PRODUKT	AVD.	GRUPP
P20	3	36
BETR.		NR.
Volvo Guard Stöldlarm:		203
Ändrad inkoppling 200 årsmodell 1990-		DATUM Febr. 1990

Servicemeddelande

Volvo Guard-Stöldlarm

Ändrad inkoppling av 15-matning till larmets styrenhet i bilar fr o m 1990 års modell

Komplett kopplingschema för Volvo Guard avseende Volvo 200-bilar.

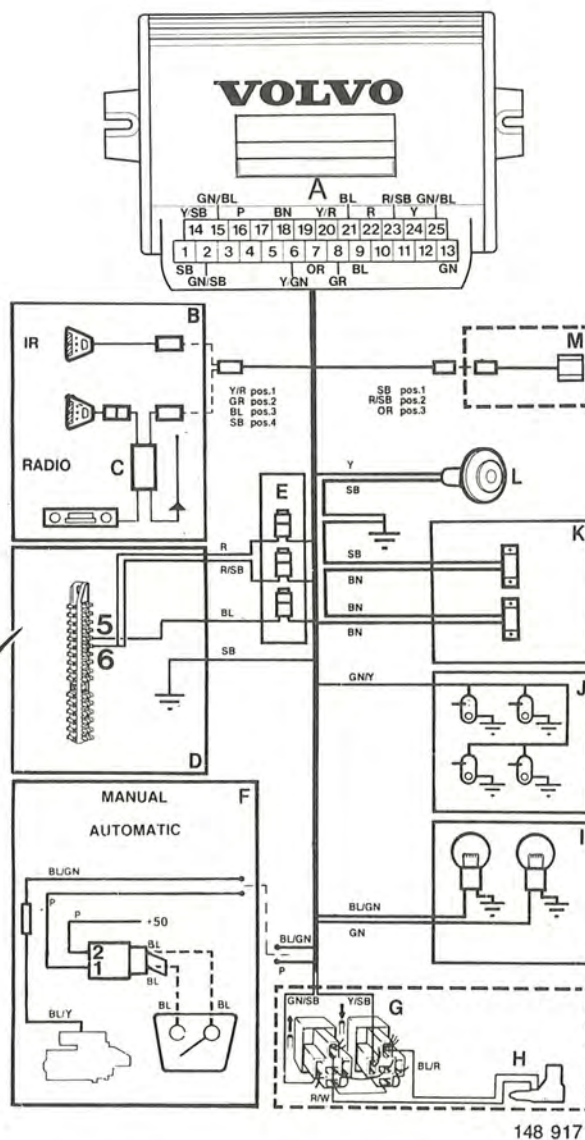
För att larmets styrenhet ska erhålla rätt 15-matning, ska i bilar fr o m årsmodell 1990 larmet kopplas in på annat sätt än vad som gäller för tidigare årsmodeller.

Anslut blå (BL) ledning från larmet till säkring nr 5.
